図-3 600系ニッケル基合金溶接部の応力腐食割れに係る予防保全工事

工事概要

加圧器管台取替概要

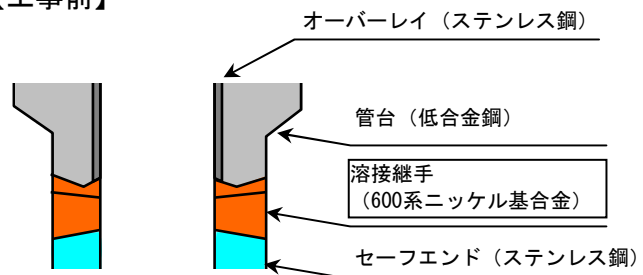
国内外PWRプラントにおける応力腐食割れ事象を踏まえ、予防保全対策として、加圧器のサージ管台、安全弁管台、逃がし弁管台、スプレイライン管台の溶接部について、600系ニッケル基合金で溶接された管台から耐食性に優れた690系ニッケル基合金で溶接された管台に取り替える。
